リコール届出一覧表

リコール届出日：令和4年10月25日

リコール届出番号	外-3479	リコール開始日	令和4年10月26日
届出者の氏名又は名称	ジャガー・ランドローバー・ジャパン株式会社 問い合わせ先：ジャガーお客様相談室 0120-922-772		
不具合の部位（部品名）	座席ベルト等（シートベルトプリテンショナ）		
基準不適合状態にあると認める構造、装置又は性能の状況及びその原因	運転席及び助手席シートベルトプリテンショナーにおいて、製造管理が不適切なため、点火剤が内蔵されているチューブが損傷しているものがある。そのため、事故による展開時にシートベルトの弛みを巻き取ることができず、乗員が過度の傷害を負うおそれがある。		
改善措置の内容	全車両、運転席及び助手席シートベルトプリテンショナーを点検し、当該チューブが損傷しているものはシートベルトアッセンブリを良品に交換する。

改善箇所説明図

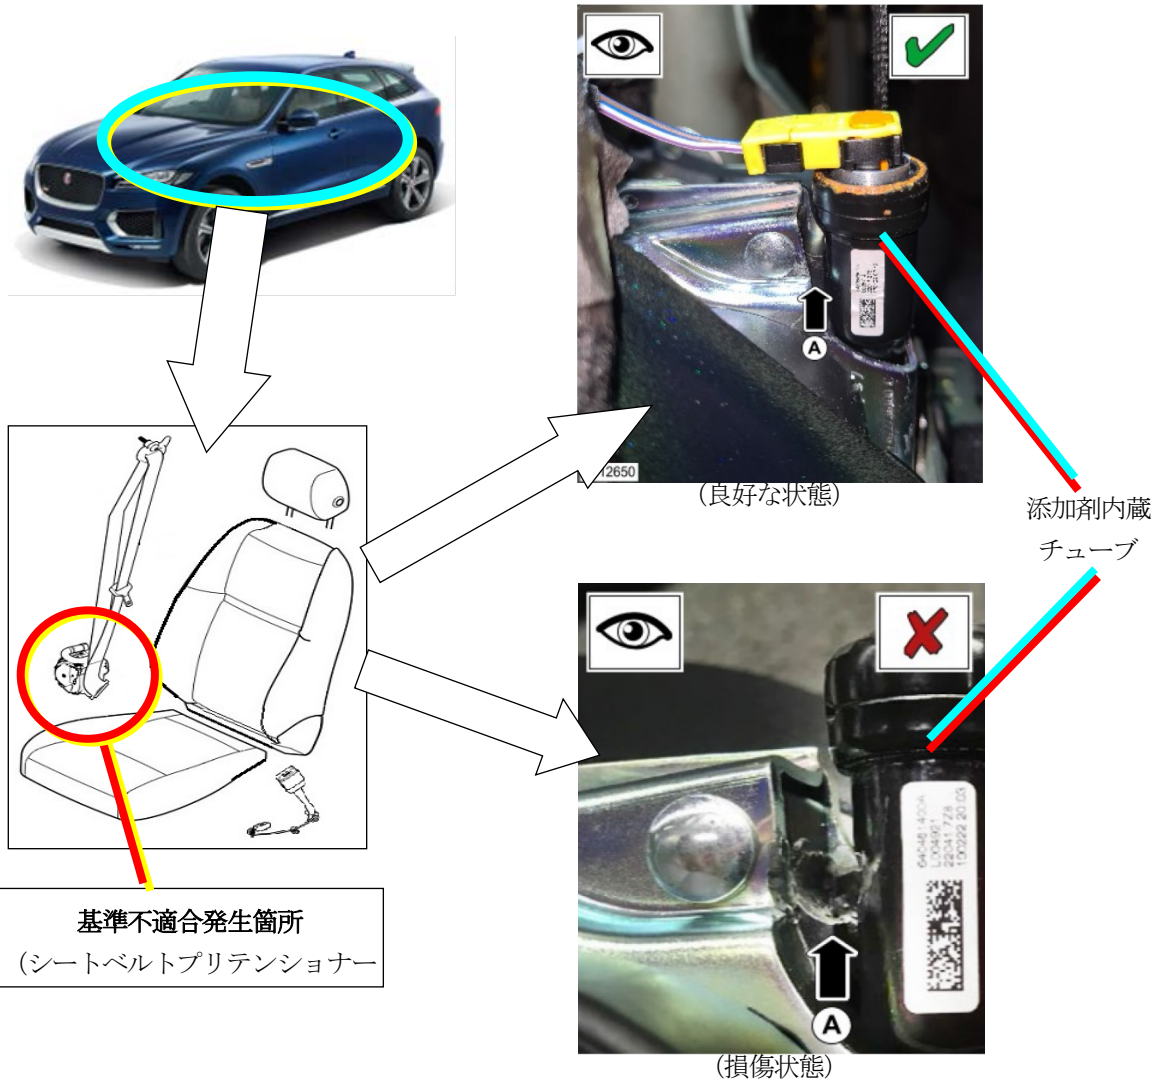
基準不適合発生箇所

運転席及び助手席シートベルトプリテンショナーにおいて、製造管理が不適切なため、点火剤が内蔵されているチューブが損傷しているものがある。そのため、事故による展開時にシートベルトの弛みを巻き取ることができず、乗員が過度の傷害を負うおそれがある。

全車両、運転席及び助手席シートベルトプリテンショナーを点検し、当該チューブが損傷しているものはシートベルトアセンブリを良品に交換する。
